WYJAŚNIENIA I ZMIANA TREŚCI SPECYFIKACJI WARUNKÓW ZAMÓWIENIA

Dotyczy: postępowania prowadzonego w trybie przetargu nieograniczonego na wykonanie zadania inwestycyjnego pn.: „Budowa siedziby Archiwum Województwa Mazowieckiego”

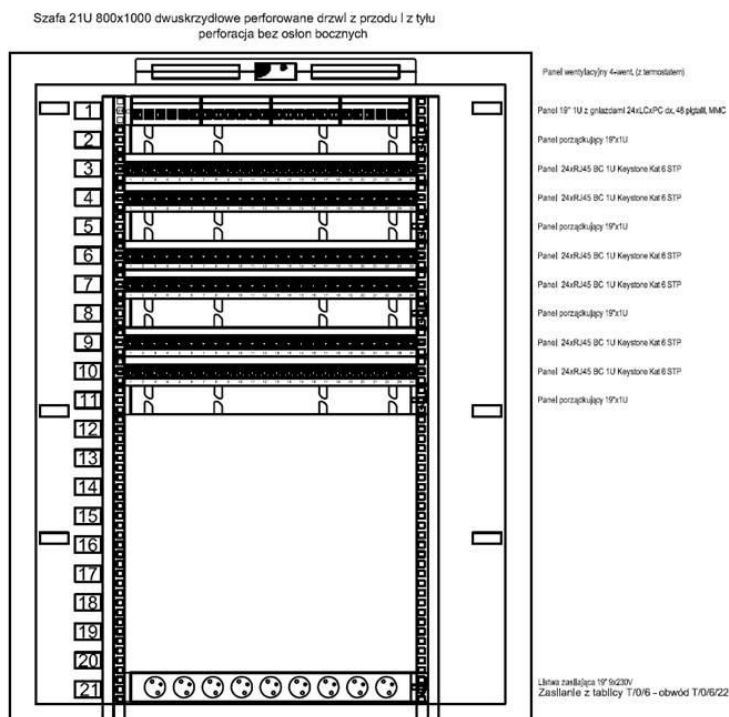
W nawiązaniu do udzielonej przez Zamawiającego odpowiedzi na pytanie nr 28 z dnia 11.03.2024r. prosimy zatem o udostępnienie właściwej wersji projektu, gdyż w przekazanej dokumentacji przełączniki na rysunku T08 nie zostały wrysowane, poniżej widok przykładowej szafy:

Zamawiający wyjaśnia, że zgodnie z odpowiedzią na pytanie nr 10 należy przyjąć do oferty 20 sztuk przełączników sieciowych o parametrach:

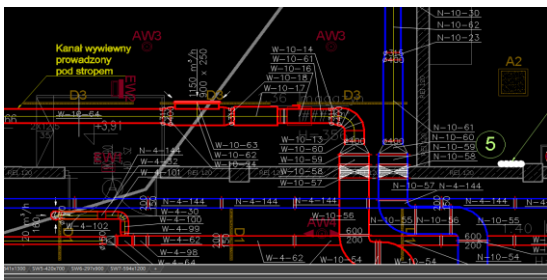
W nawiązaniu do udzielonej przez Zamawiającego odpowiedzi na pytanie nr 42 z dnia 11.03.2024r. prosimy zatem o przekazanie właściwej wersji projektu sanitarnego (wentylacji), gdyż przekazana wersja nie zawiera wrysowanych klap odciążających na potrzeby systemu gaszenia gazem.

Zamawiający w ramach uzupełnienia **załącznika się rewizję rysunków AFFS** z lokalizacją klap upustowych. Należy wycenić klapy upustowe w ścianach zewnętrznych przyjmując jedną klapę na jedno pomieszczenie magazynowe wg rewizji. Należy wyceniać jako komplet wraz z całym systemem gaszenia gazu. Klapy upustowe podłączone do centralki systemu gaszenia gazem dla danego pomieszczenia. Klapy przeciwpożarowe zlokalizowane są na rzutach sanitarnych dot. wentylacji - **poniżej wycinek rzutu**. Zamawiający wskazuje, że Schemat S04 w PW System SAP i DSO został uzupełniony o elementy sterujące dla klap upustowych.

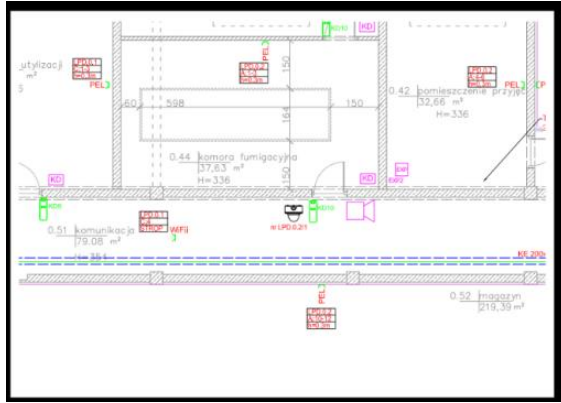
W nawiązaniu do udzielonej przez Zamawiającego odpowiedzi na pytanie nr 90 z dnia 11.03.2024r. prosimy zatem o przekazanie właściwej wersji dokumentacji wykonawczej, gdyż udostępniona do tej pory takich informacji nie zawiera.

Zamawiający w uzupełnieniu do odpowiedzi na pytanie nr 90 z dnia 11 marca 2024 r., informuje, że należy uwzględnić:

- Ilość przełączników sieciowych – 20 szt.,
- Ilość kontrolerów WiFi – 8 szt,
- ilość acces pointów wskazano na rzutach, przykładowy fragment rzutu poniżej:

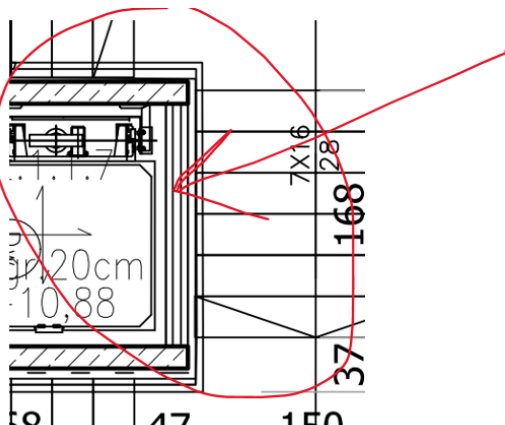
Prosimy o uzupełnienie informacji w zakresie szybu windowego. Z jakiego materiału należy wykonać tylną ścianę szybu przylegającą do schodów. Brak oznaczenia. Wg pliku edytowalnego warstwa ta oznaczona jest jako stolarka. Prosimy o wyjaśnienie.

Zamawiający informuje, że ściany szybu windowego należy wykonać jako konstrukcję żelbetową zgodnie z załączonym rysunkiem K.246 Szyb windowy poz. 3.6.34.pdf oraz Szyby windowe zbrojenie (duży i mały).dwg.
